# 工程变更申请书 (ECR)

变更申请时间	2021.9.9	车型代号	2.0平台	变更申请输入文件	
客户名称	—	提出人	<input checked="" type="checkbox"/> 客户 <input type="checkbox"/> 公司 <input type="checkbox"/> 供应商	ECR编号	ECR0006869
总成名称	/			总成件号	/
零/部件名称	可调阻尼器:SQX3000-6805462 (供应商图号4225001000) 变阻尼拨块:SHT0010517			零/部件件号:	/
项目阶段	<input type="checkbox"/> PCT 阶段 <input type="checkbox"/> ED 阶段 <input type="checkbox"/> ET 阶段 <input type="checkbox"/> PT 阶段 <input checked="" type="checkbox"/> SOP 阶段			变更零件类型	<input type="checkbox"/> 自制件 <input checked="" type="checkbox"/> 采购件 <input type="checkbox"/> 外协件
更改类型	<input checked="" type="checkbox"/> 设计 <input type="checkbox"/> 工艺 <input type="checkbox"/> 模具 <input type="checkbox"/> 夹具 <input type="checkbox"/> 检具 <input type="checkbox"/> 试验\检测方法 <input type="checkbox"/> 原材料 <input checked="" type="checkbox"/> 重要二次配套 <input type="checkbox"/> 其他:				
更改原因	<input checked="" type="checkbox"/> 改进措施 <input type="checkbox"/> 预防措施 <input type="checkbox"/> VA/VE <input type="checkbox"/> 客户要求 <input type="checkbox"/> 其它			是否需提交客户批准	<input type="checkbox"/> 是 <input checked="" type="checkbox"/> 否 <input type="checkbox"/> N/A

# 原因分析验证报告

# 对策验证报告

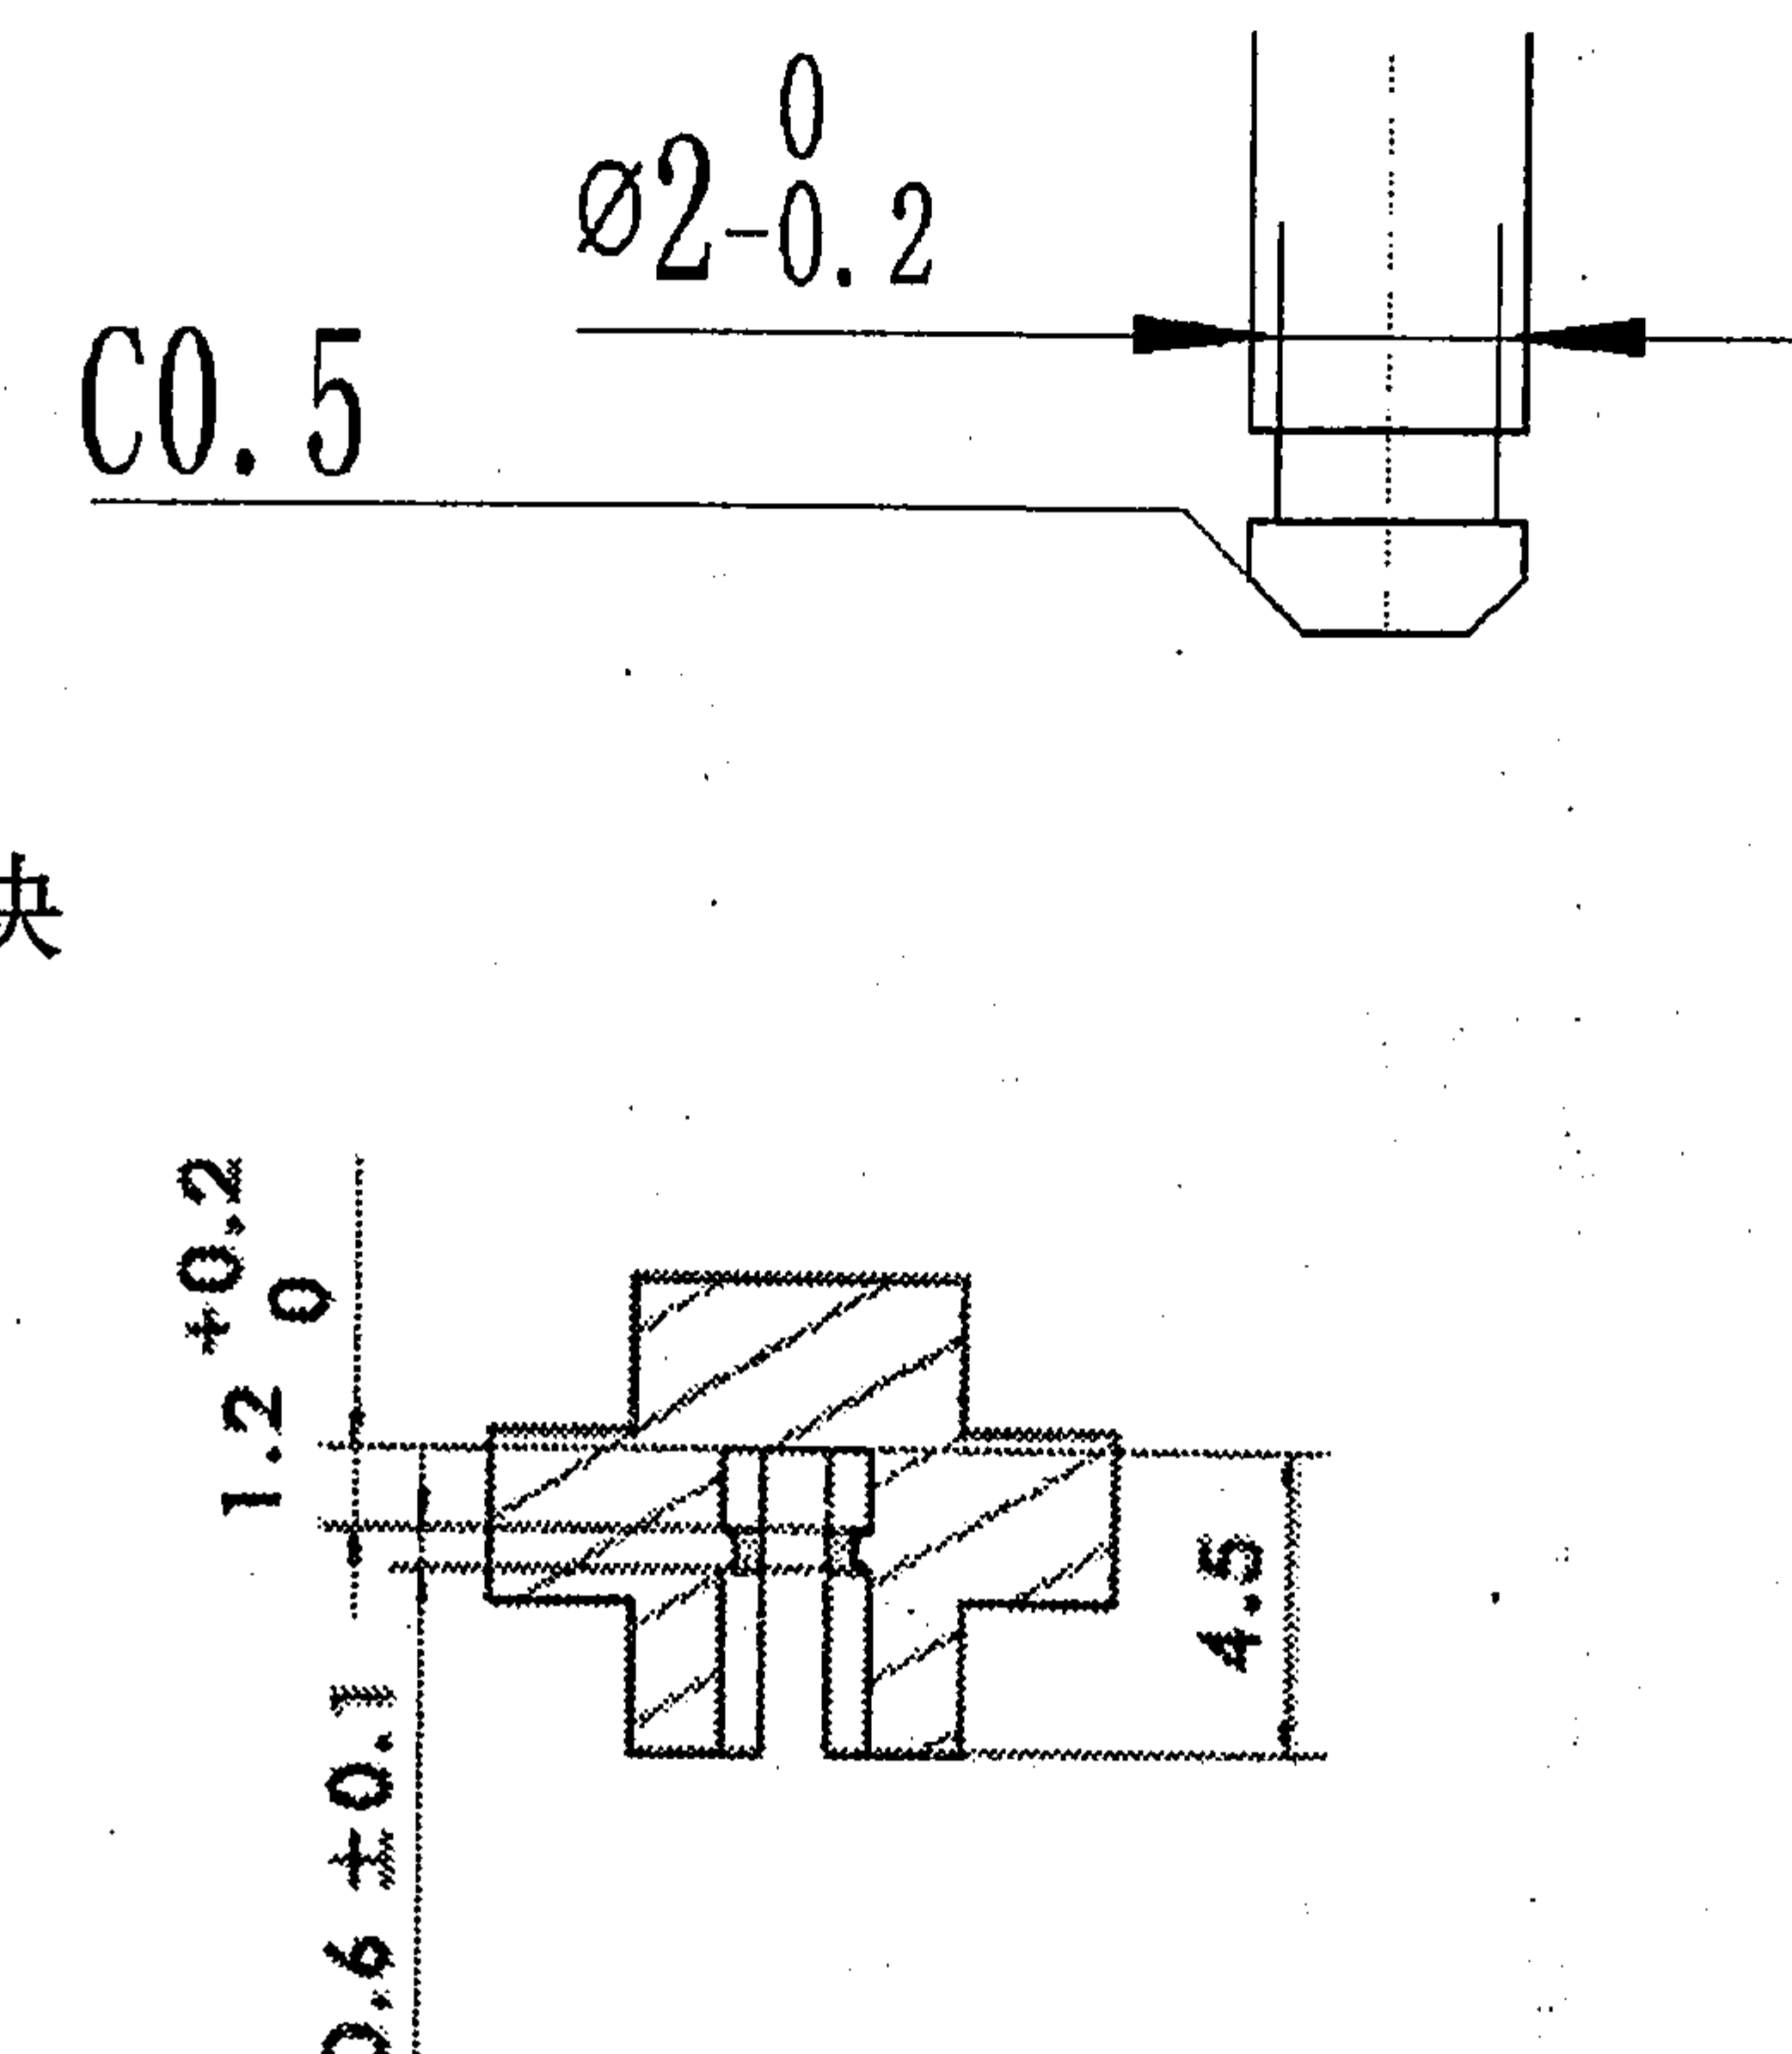
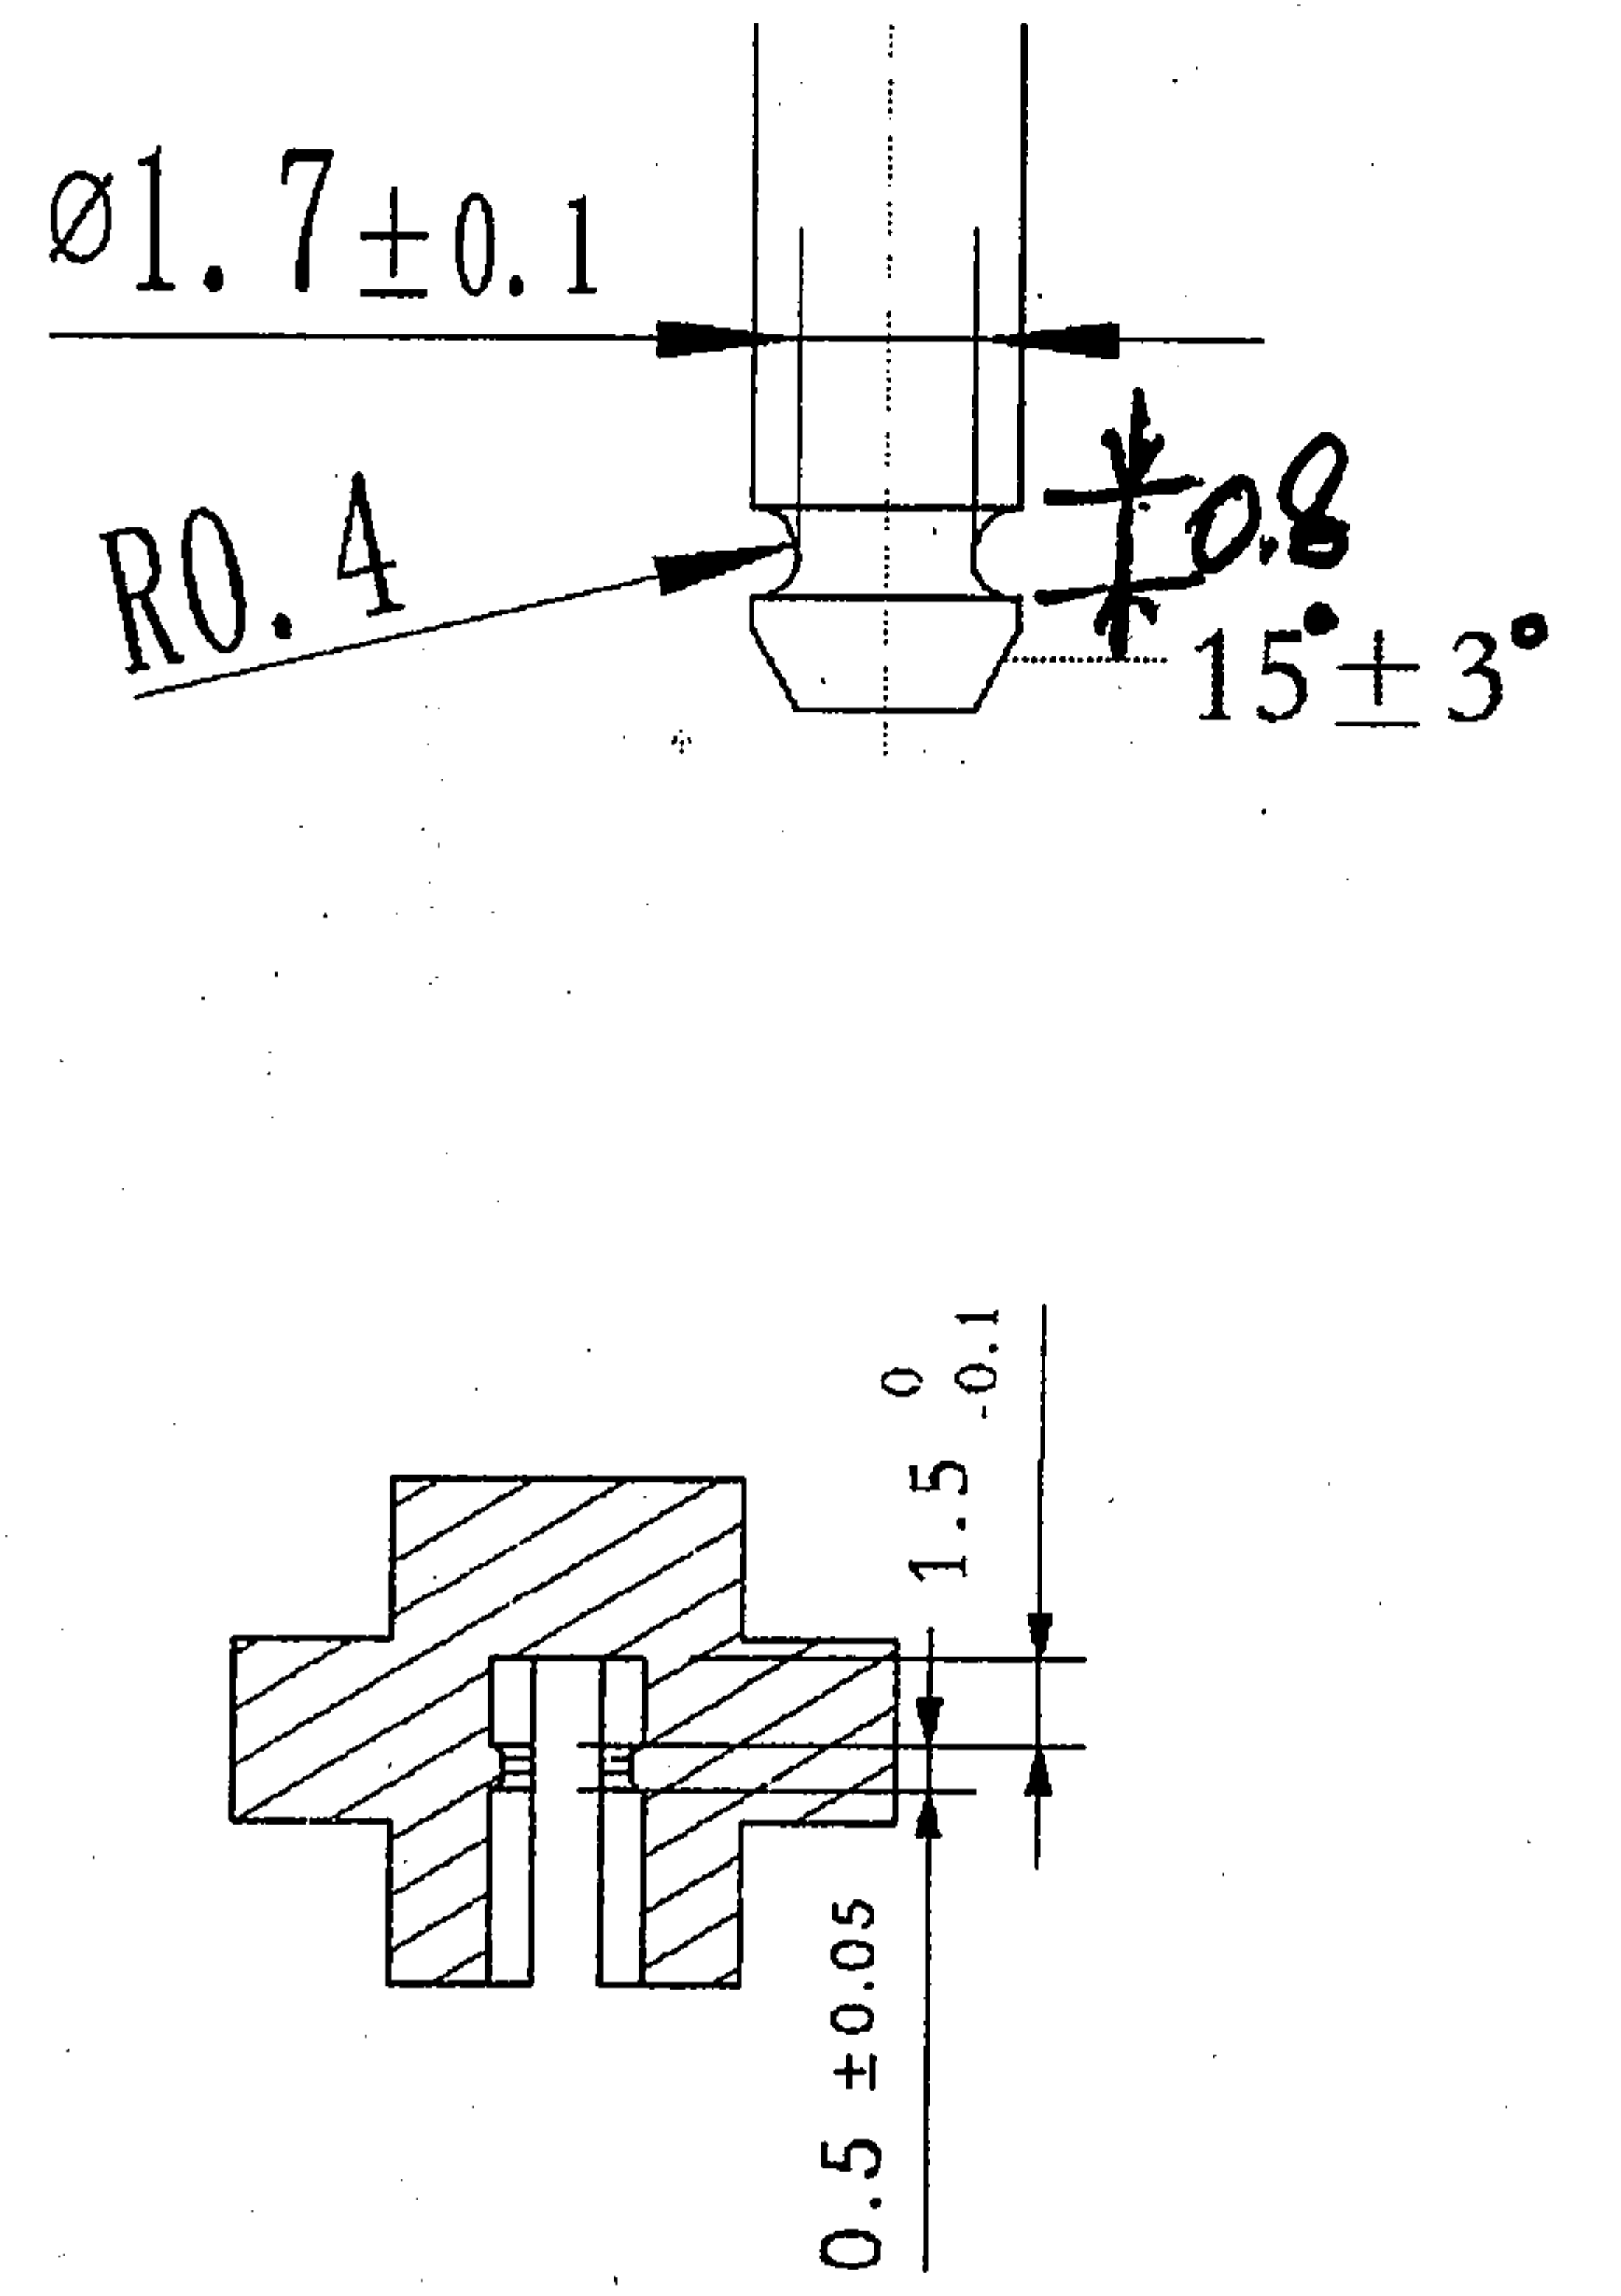
变更申请内容	<p>变更前: 阻尼器拨杆凹槽外径为 <math>\phi 2</math>, 倒角为 C0.5</p>  <p>变更后: 阻尼器拨杆凹槽外径改为 <math>\phi 1.7</math>, 倒角改为 <math>15^\circ</math></p>  <p>更改原因: 阻尼器拨块无法安装到位导致脱落。经验证, 需变更阻尼器拨杆凹槽尺寸和阻尼器拨块尺寸</p>	<p>是否影响其它项目? (下列填写项目名称) <input type="checkbox"/>是 <input checked="" type="checkbox"/>否</p>
--------	---	--

对策验证效果	对比新旧状态，拉脱力值有明显提升					
	<b>阻尼器拨块拔脱力规定标准为 <math>\geq 30N</math></b> 测试不同状态的力值如下					
	<b>原拨块+原阻尼器拨杆</b>					
	用拉力试验机测试	23.7N	20.12N	18.74N	25.3N	20.6N
用推拉力计测试	40.4N	60.1N	55.5N	39.3N		
说明: 1、用拉力试验机测出的结果，均不能满足要求 2、在测试过程中发现，安装好后的拨块很容易脱出 3、安装过程无法确定是否安装到位						
<b>新拨块+新阻尼器拨杆</b>						
用拉力试验机测试	61N	52.7N	65N	59.5N	54.6N	
用推拉力计测试	101N	86N	60.9N	74N	61N	
说明: 1、两种方法测出的结果，全部满足要求，且远大于要求力值 2、可以确定安装到位，能听到卡槽到位的声响 3、在测试过程中发现，安装好后的拨块可以旋转脱出，但比较费力
